公告号: A23-003

LF1A系列LED照明单元之规格变更

LF1A 系列 LED 照明单元: 白色和黄色产品 (含特制品)

识别标志

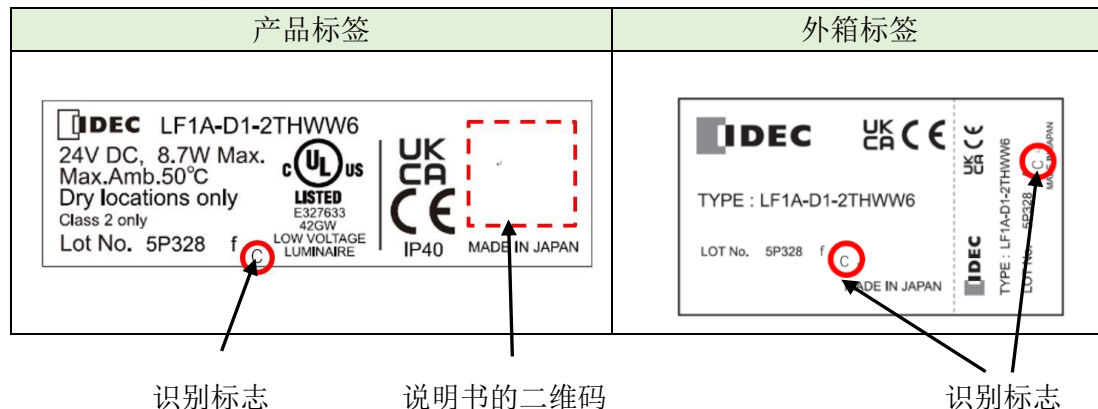
变更后的产品将在产品标签和外箱标签上的批号附近显示一个识别字母“C”
